Innsbruck, 31.05.2013
Zl. 21213A-Ha/Ha

**EISENBahnACHSE MÜNCHEN – VERONA
BRENNER BASISTUNNEL
ÄNDERUNG DER GENEHMIGUNG 2013 – RAUM
INNSBRUCK
ANTRAG AUF**

- 1. ÄNDERUNG DER EISENBahnRECHT-LICHEN
BAUGENEHMIGUNG**
- 2. ÄNDERUNG DER RODUNGSBEWILLIGUNG**

Auszug aus Schemaplan D0469-01000-30 Einfahrt Bahnhof Innsbruck (rot) / estratto della planimetria "schema funzionale" D0469-01000-30 allacciamento stazione di Innsbruck (rosso)

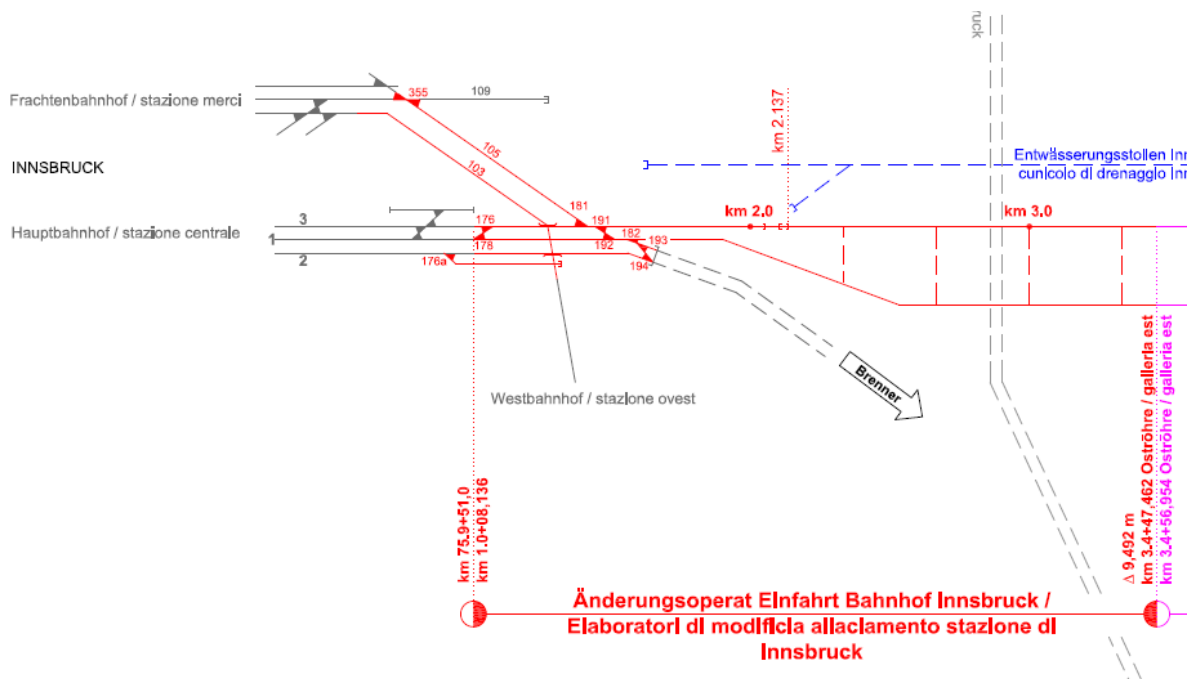
mit der Projektbezeichnung „Änderung Einfahrt Bahnhof Innsbruck“ von km 1,082 bis km 3,447 bestehend aus

- Dreigleisige kombinierte Einfahrt Innsbruck beider Strecken in Hochlage samt eingleisiger Anbindung des Frachtenbahnhofs samt Änderung der Neigung und der Geschwindigkeiten ($V_{max}100\text{km/h}$);
- Zweigleisige Trasse durch die Sillschlucht mit Hangbrücke, zwei eingleisigen Vortunnels, zwei nebeneinander liegenden querenden Sillbrücken (davon die Westbrücke aus Belüftungsgründen eingehaust) sowie zwei Fahrrohren des Basistunnels in geänderter Lage samt Änderung der Gradienten und der Geschwindigkeiten:

Oströhre $V_{max}100\text{km/h}$ bis km 2,117, von km 2,117 bis km 3,447 $V_{max}160\text{km/h}$ statt bisher $V_{max}250\text{km/h}$ ab km 2,197);

Weströhre von km 3,447 bis km 1,947 $V_{max}160\text{km/h}$, dann $V_{max}100\text{km/h}$ (bisher bis km 1,962 $V_{max}160\text{km/h}$, dann $V_{max}60\text{km/h}$).

Die Regelfahrtrichtung der Bestandsstrecke verbleibt rechts, die des Basistunnels links (keine Überwerfung), womit das mittlere Gleis für beide Strecken im Regelfahrgleis Richtung Einfahrt Innsbruck Hbf bildet.

Auszug aus Schemaplan D0469-01000-30 Knoten Aldrans und Verbindungstunnel neu / estratto della planimetria "schema funzionale" D0469-01000-30 nodo di Innsbruck e gallerie di collegamento.

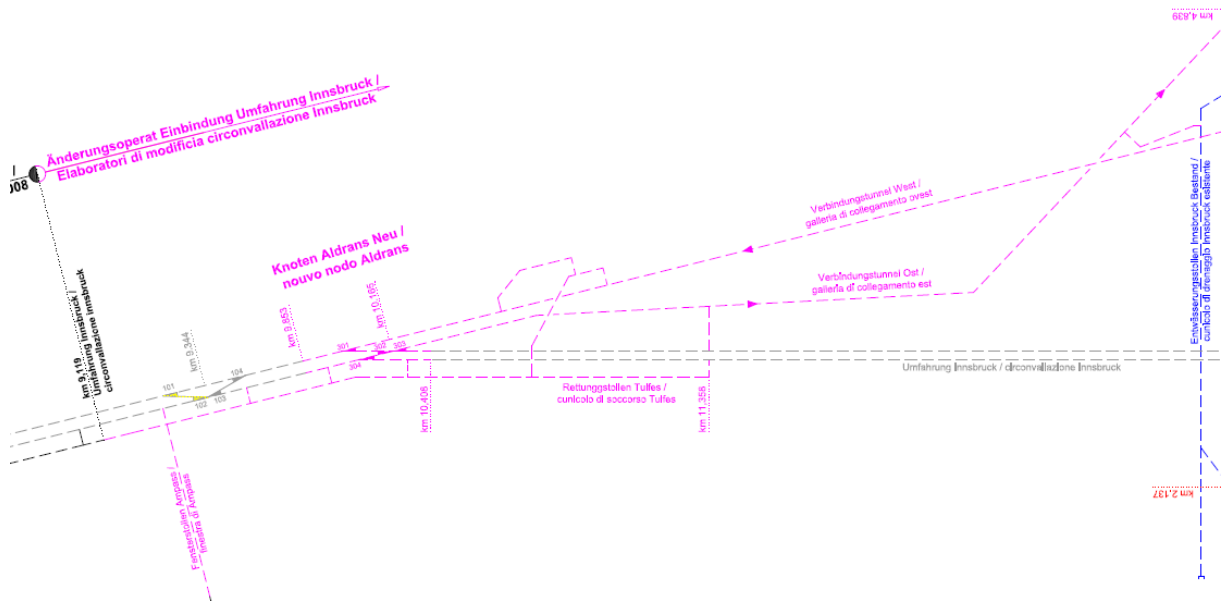
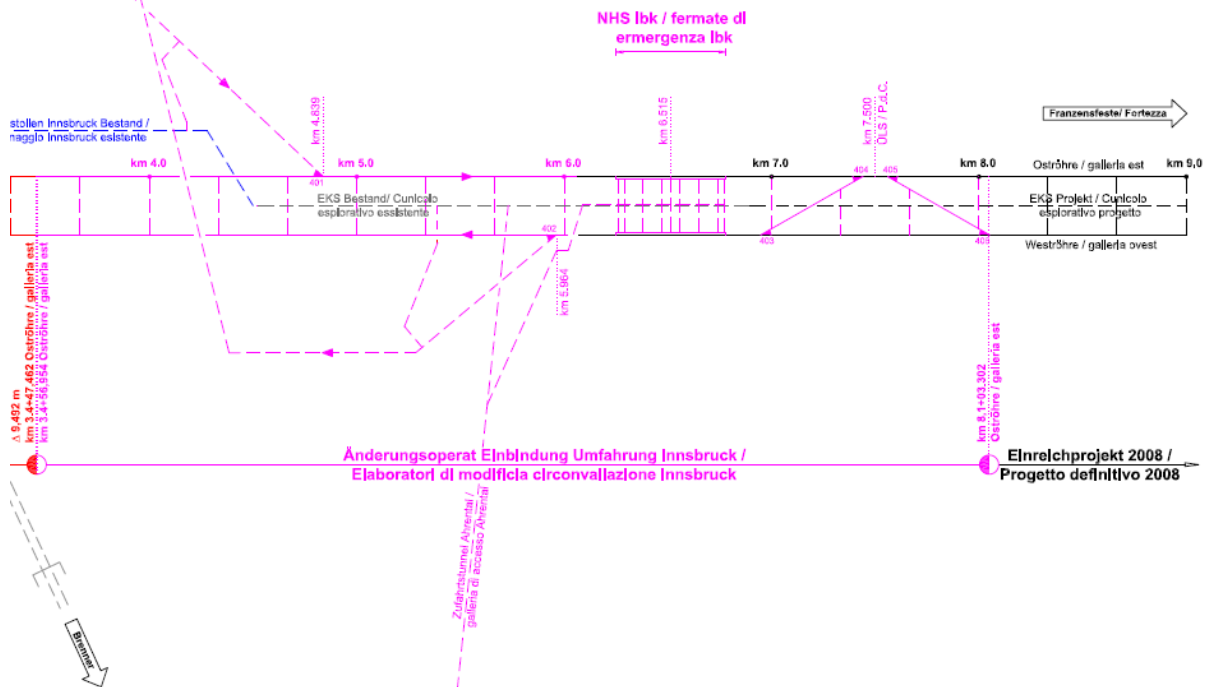
mit der Projektbezeichnung „Änderung Einbindung Umfahrung Innsbruck“ ab km 3,457 bis km 8,103 (Haupttunnelsystem) bzw. km 9,853 der Umfahrung Innsbruck, bestehend aus

- Änderung der beiden Verbindungstunnels durch Anschluss an die bestehende Abzweigung Aldrans für beide Fahrtrichtungen, Überwerfung der Röhren zur kreuzungsfreien Einordnung der Gleise von der deutsch/österreichischen Rechtsfahrordnung zur italienischen Linksfahrordnung, wobei die Neigung in Fahrtrichtung Franzensfeste max. 6,75‰ beträgt. Der Querschnitt der Röhren wird zur Unterbringung des parallel abgetrennten Fluchtwegs in jeder Röhre unter Entfall der Querschläge erhöht. Die Geschwindigkeit beträgt $V_{max} 140 \text{ km/h}$;

- Änderung der Abzweigung Innsbruck/Kufstein (Weströhre) durch Lageänderung und Sonderweiche samt Herabsetzung der Geschwindigkeit Richtung Innsbruck ($V_{max} 160$ nunmehr zwischen km 6,063 und km 1,947; bisher bis km 3,580 $V_{max} 250$) samt Lageänderung der Oströhre und Sonderweiche zur systemischen Angleichung in diesem Abschnitt (Verschiebung der Geschwindigkeitserhöhung von $V_{max} 160$ auf $V_{max} 250$ von bisher km 2,197 auf km 4,981);

- Ersatz der MFS Innsbruck durch die Nothaltestelle (NHS) Innsbruck bei km 6,515 und eine Überleitstelle bei km 7,5. Die NHS Innsbruck hat eine Länge von 470 m und je 6 Verbindungen zum Mittelstollen über dem Entwässerungsstollen. Die Überleitstelle wird um 806 m nach Süden verschoben;

- Anpassung der Trassierung des Zufahrtstunnels Ampass;
- Anpassung und Verlängerung des begleitenden Rettungstollens der Umfahrung Innsbruck (von km 9,119 der Umfahrung bis km 11,358 der Umfahrung samt Ausbildung je einer Verbindung zum Fluchtweg in den beiden Verbindungstunnels);

- Anpassung des Zufahrtstunnels Ahrental unter Erhöhung des Querschnitts dessen Einbindung in den Entwässerungsstollen sowie in die Nothaltestelle;
